**AVIS RELATIF À LA PROTECTION
CONTRE LES EVENTUELS EFFETS NOCIFS ET NUISANCES
PROVOQUÉS PAR LES RAYONNEMENTS NON IONISANTS
GÉNÉRÉS PAR DES ANTENNES ÉMETTRICES STATIONNAIRES**

Commune : ANDENNE - Exploitant : PROXIMUS

Référence exploitant : 85PWR_01

Rapport n° 1064 / 2025

Figure 1 : Vue en plan des lieux de séjour et des points de contrôle

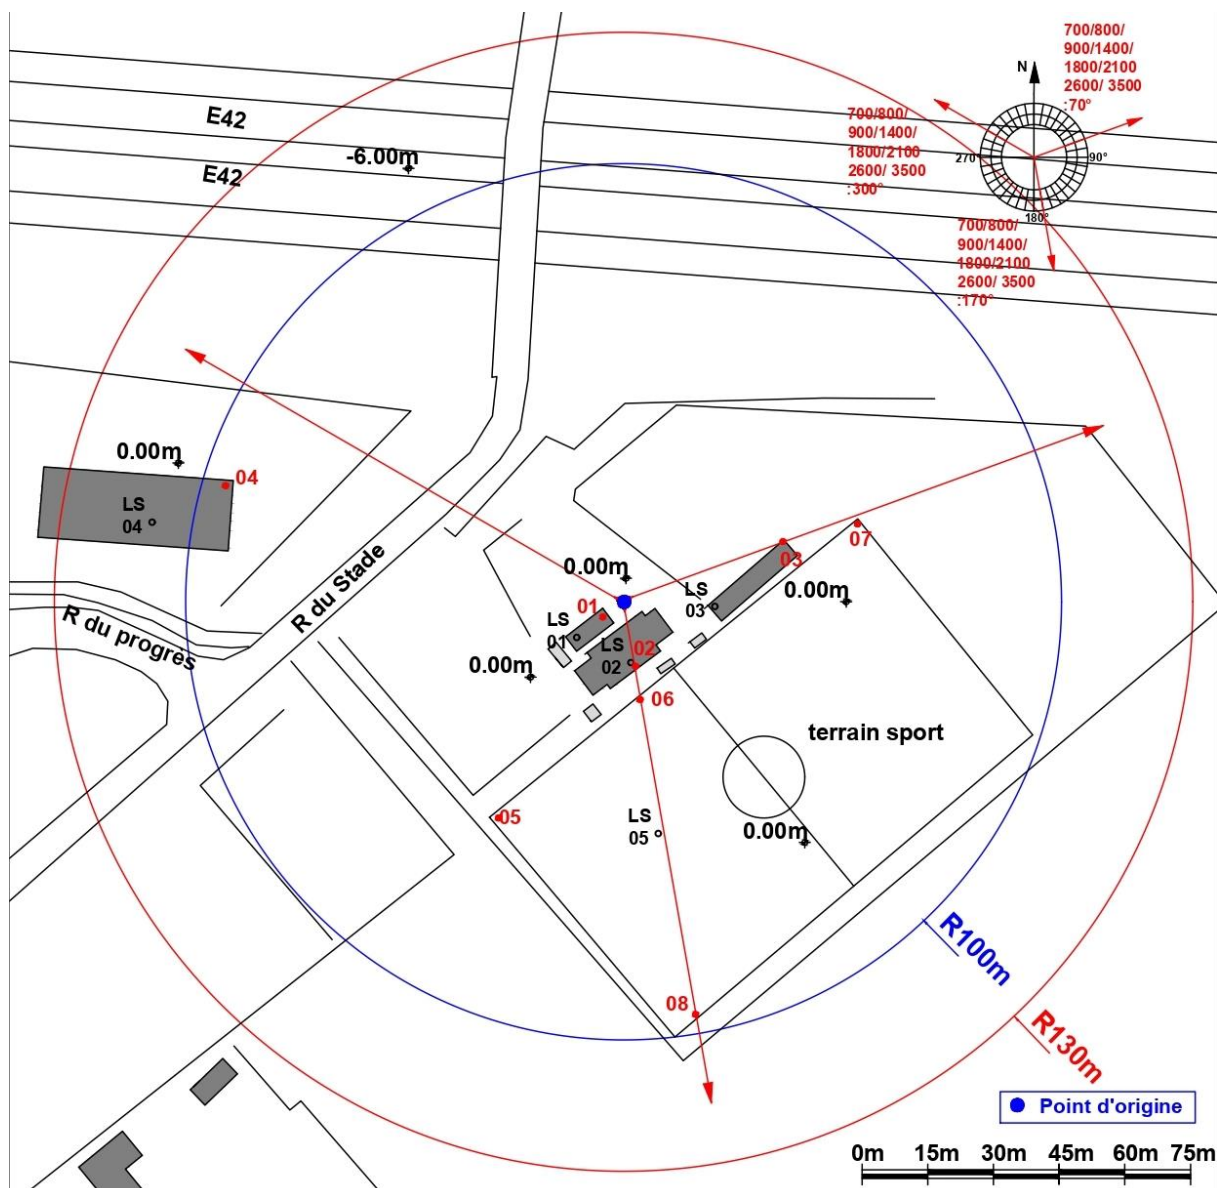
Les fréquences d'émission, la puissance rayonnée par chacune des antennes et leur gain permettent de déterminer le rayon de la zone à analyser. Tout dépassement de la limite par installation est exclu en dehors de cette zone. Le tableau 2 reprend les 35 LS² pour lesquels l'indice d'exposition est le plus élevé. Les différentes colonnes indiquent :

- le numéro du point de contrôle repris sur un des plans de la figure 1;
- le numéro du LS dans lequel se trouve le point de contrôle de la 1^{ère} colonne ;
- l'atténuation d'obstacle prise en compte pour le calcul de l'indice d'exposition dans le LS ;
- le résultat du calcul de l'indice d'exposition.

N° point de contrôle	LS	Atténuation (dB)	Indice d'exposition relatif à la limite par installation IE_i
8	LS05	0,0	0,968
4	LS04	3,0	0,437
7	LS05	0,0	0,191
6	LS05	0,0	0,134
5	LS05	0,0	0,098
2	LS02	3,0	0,075
3	LS03	3,0	0,057
1	LS01	3,0	0,002

En ce qui concerne les antennes de l'installation mentionnées dans le tableau 1, la distance maximale à laquelle la limite pourrait être atteinte, à l'extérieur, est égale à 103,7 m. S'il n'y a pas de LS à une distance inférieure, les antennes respectent forcément la limite d'immission.

Dans le cas des LS situés à l'intérieur des bâtiments, une atténuation d'obstacle est prise en compte et il en résulte que la distance maximale à laquelle la limite pourrait être atteinte se réduit à 73,8 m.

Figure 2 : Vue en plan des installations d'antennes dans un rayon de 300 mètres autour de l'installation faisant l'objet de la demande d'avis

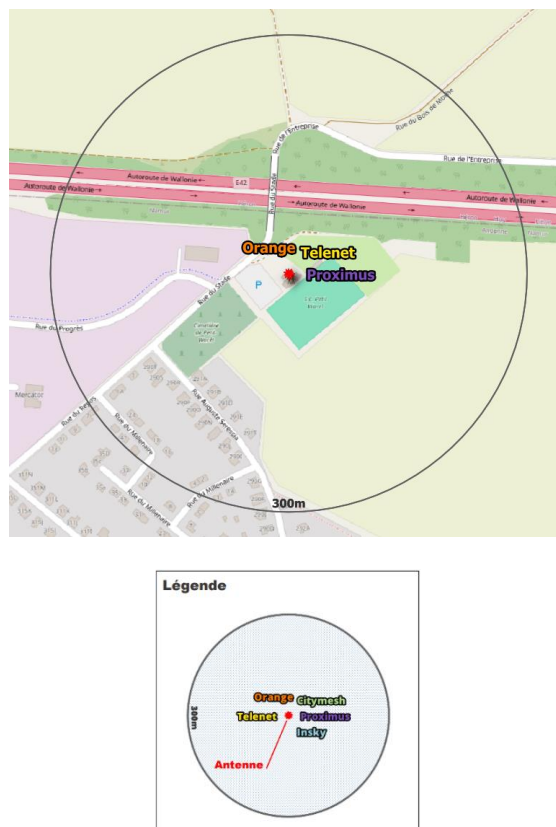
Le plan en projection verticale de la figure 2 indique la localisation des installations d'antennes émettrices stationnaires visées par le décret et situées dans un rayon de 300 mètres autour de l'installation référencée dans le paragraphe 2 et localisée au centre du cercle. Les données de localisation de ces antennes et les avis correspondant sont accessibles via le cadastre en ligne des antennes émettrices stationnaires⁸. Les installations prises en compte dans l'évaluation du respect de la limite cumulative sont les installations d'antennes émettrices déclarées en service par l'exploitant à la date du présent avis, à l'exception de l'installation référencée dans le paragraphe 2 et éventuellement d'autres installations ayant fait l'objet d'une demande d'avis à la même date et qui sont situées à l'intérieur de la zone de 300 mètres de rayon.

- il y a au plus 4 installations d'antennes émettrices stationnaires présentes dans la zone d'évaluation de 300 mètres de rayon représentée dans la figure 2, y inclus l'installation référencée dans le paragraphe 2 : la limite cumulative définie à l'article 4, §2 du décret est nécessairement respectée dans les lieux de séjour à l'intérieur de la zone d'évaluation de 300 mètres de rayon ;

Compte tenu des considérations ci-dessus, il apparaît que l'intensité du rayonnement électromagnétique généré, dans les lieux de séjour situés dans un rayon de 300 mètres autour de l'installation référencée dans le paragraphe 2, par l'ensemble des antennes émettrices stationnaires de l'ensemble des exploitants du même site d'antennes émettrices stationnaires respecte la limite fixée à l'article 4, § 2 du décret.
